Nachtrag I

zum Landschaftspflegerischer Begleitplan zur Einrichtung einer Freiflächenphotovoltaikanlage in Nottuln-Appelhülsen

08. März 2023

Karte 2 - Aktualisierung Nachtrag I

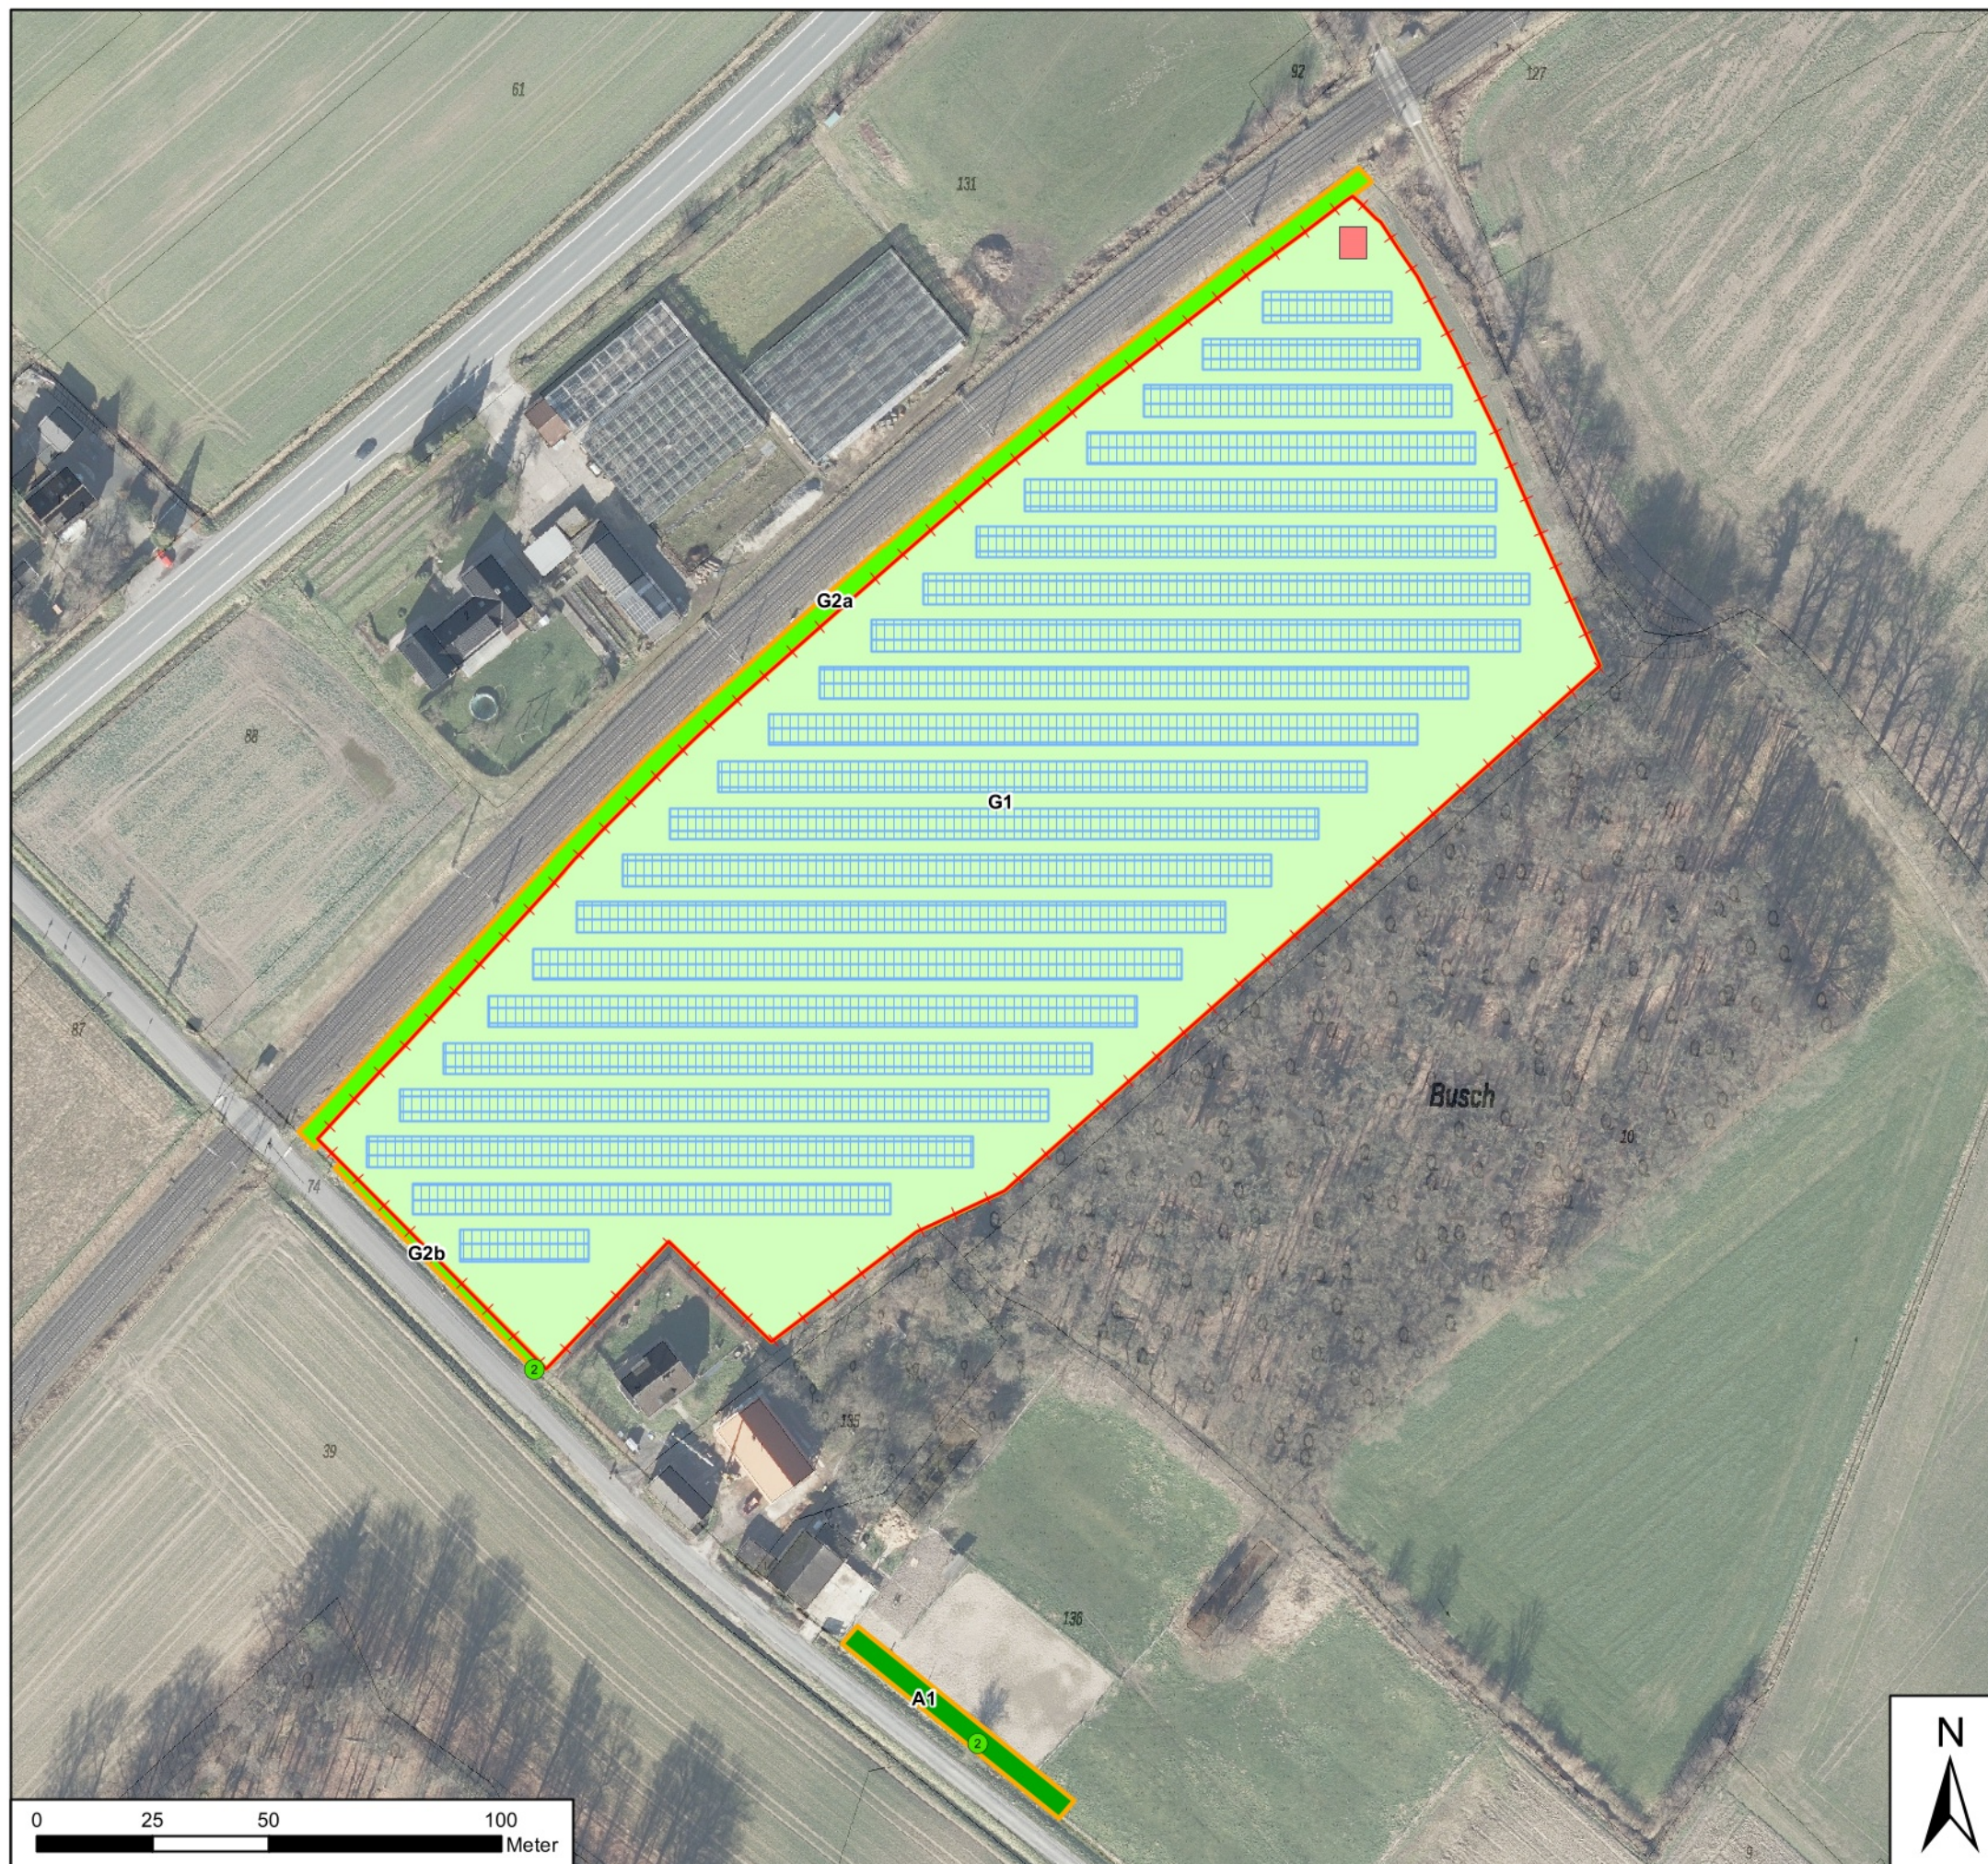
Die Untere Naturschutzbehörde des KREIS COESFELD fordert in Ihrem Schreiben vom 20.02.2024 „an anderer Stelle in der Nähe des Eingriffsstandortes eine 3-reihige Hecke auf 60 m Länge anzupflanzen. Die Anpflanzungen G3a und G3b können entfallen, da diese an der Stelle nicht die ausreichende Funktion einer freiwachsenden Hecke erfüllen. Zur Eingrünung ist die einreihige Hecke [...] wie geplant umzusetzen“.

Die im Landschaftspflegerischen Begleitplan beschriebenen Gestaltungsmaßnahmen **G1** (Entwicklung und Pflege von artenreichem Extensivgrünland innerhalb der Freiflächen-Photovoltaikanlage) und **G2** (Anpflanzung einer 3-reihigen (G2a) und 1-reihigen Strauchhecke (G2b)) **bleiben bestehen**. Die Gestaltungsmaßnahmen **G3** (Anpflanzung von Gehölzinseln (G3a und G3b) innerhalb der Fläche der Freiflächen-Photovoltaikanlage) **entfällt**. Die nicht mehr mit Gehölzinseln überplanten Flächen von insgesamt 160 m² sind stattdessen der Gestaltungsmaßnahme G1 zuzuschlagen und gemäß den Beschreibungen im Landschaftspflegerischen Begleitplan anzulegen und zu pflegen. Durch den Nachtrag I werden die Maßnahmen um die die Ausgleichsmaßnahme **A1 ergänzt** und im Folgenden beschrieben:

Auf dem Flurstück 136 tw., Flur 82, Gemarkung Nottuln wird knapp 100 m südlich des Vorhabens entlang der Straße Hangenau und des parallel verlaufenden Grabens eine 3-reihige Strauchhecke von 60 m Länge gepflanzt. Die Anpflanzung befindet sich auf einem Saumstreifen zwischen dem Graben und einem Reitplatz bzw. im südlichen Bereich eines Grünlands. Die Einzäunung des Reitplatzes ist um ca. 2 m und die des Grünlandes um bis zu 4 m zu versetzen, sodass für die Anpflanzung der Hecke ein 5 m breiter Streifen zu Verfügung steht und beidseitig 1,5 m Platz für die Entwicklung eines krautigen Saumstreifen verbleibt. Insgesamt wird die Hecke also auf 300 m² umgesetzt.

-  **G1** Entwicklung und Pflege von artenreichem Extensivgrünland innerhalb der Freiflächen-Photovoltaikanlage mit anschließender Schafbeweidung entsprechend max. 0,3 RGVE/ha
-  **G2a** Anpflanzung einer Strauchhecke aus heimischen Gehölzen, - 3-reihig, inkl. 1 m Saum (310 m x 4 m)
- G2b** - 1-reihig, inkl. 1 m Saum (61 m x 2 m) vorhandener Kirschbaum (🌳) wird integriert
- G3** entfällt
-  **A1** Anpflanzung einer Strauchhecke aus heimischen Gehölzen, 3-reihig, inkl. 1,5 m Saum (60 m x 5 m) vorhandenes Gehölz (🌳) wird integriert
